GUTENZELL-HÜRBEL

III) Ergebnisse im Rahmen der frühzeitigen Beteiligung der Öffentlichkeit und Behörden sowie deren Abwägung, Stellungnahme und Beurteilung

zum Bebauungsplan „Sondergebiet Solarpark Nord II“

Fassung vom: 15.11.2023

Regionale Planhinweiskarte - Freiflächen-PV

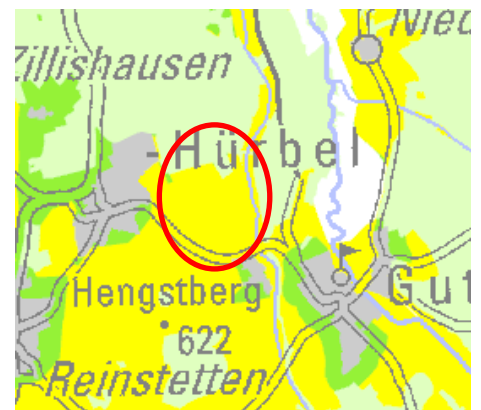
Der Bebauungsplan liegt in einem Gebiet, das nach dem Landesentwicklungsplan (LEP) als überregional bedeutsamer naturnaher Landschaftsraum definiert ist (unzerschnittene Räume mit großem Wald- und Biotopanteil und einer Größe über 100 km²). Dies ist laut LEP als ein Ziel der Raumordnung definiert (5.1.2). Ziel 5.1.2.2 führt aus, dass „überregional bedeutsame Ver- und Entsorgungseinrichtungen grundsätzlich zu vermeiden“ sind.

Außerdem liegt das Plangebiet nach dem Entwurf des Regionalplanes Donau-Iller in einem Gebiet für Landwirtschaft (VBG) - PS B I 2.1 G (3).

In der Regionalen Planhinweiskarte des Regionalverbandes Donau-Iller liegt das Plangebiet in einem Bereich in dem Freiflächen-Photovoltaikanlagen im Einzelfall möglich sind.

Darüber hinaus befindet sich direkt nördlich angrenzend bereits ein planungsrechtlich rechtskräftiger Bebauungsplan, der ebenfalls eine PV-Freiflächenanlage als Sondergebiet festgesetzt hat.

Die angesprochene Verträglichkeit ist demnach gegeben.
